産業建設常任委員会資料
都市安全部　公園河川課

議案第 143 号
工事請負契約（宝塚文化芸術センター庭園整備工事（その３））の変更について

資料５　欄干移設に関する専門家の意見を踏まえた対応方針

イメージパース

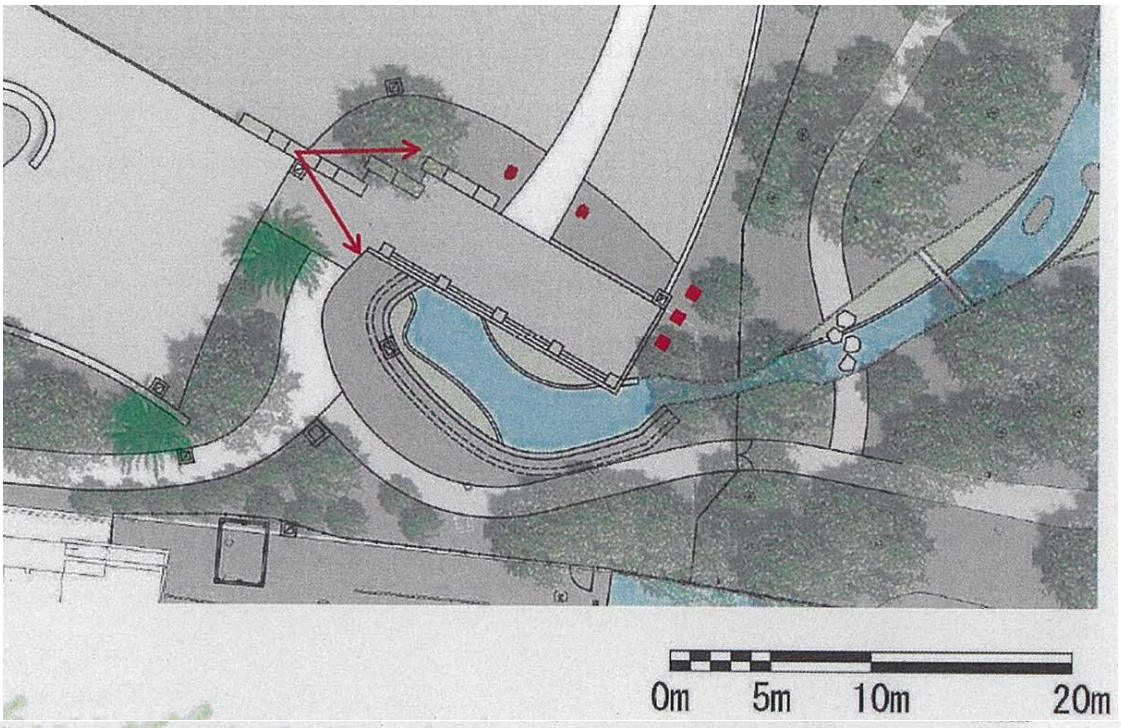
既存の親柱を新設欄干とともに欄干前のレンガ舗装スペースを囲む形で連続性を意識して配置し、メインガーデンを背景にたたずむアイストップが良いのではないか。その際、スペースも限られているため、存在感のある親柱は窮屈に感じないよう設置本数に配慮する必要がある。

新設欄干との連続性を確保することや周辺の景観とのバランスを考えると、既存親柱を等間隔（1.5m 程）に配置することで欄干のイメージが継承できる。敷地の制約や親柱の大きさから 3 本位の設置が適当だと考える。なお、親柱は補修せず、現状のままの方が良い。

欄干の新設及び遺構モニュメント 2 基の設置を行ったうえで、専門家の意見を踏まえ、新設欄干前のレンガ舗装スペースを囲む形で親柱 3 基の設置を検討する。
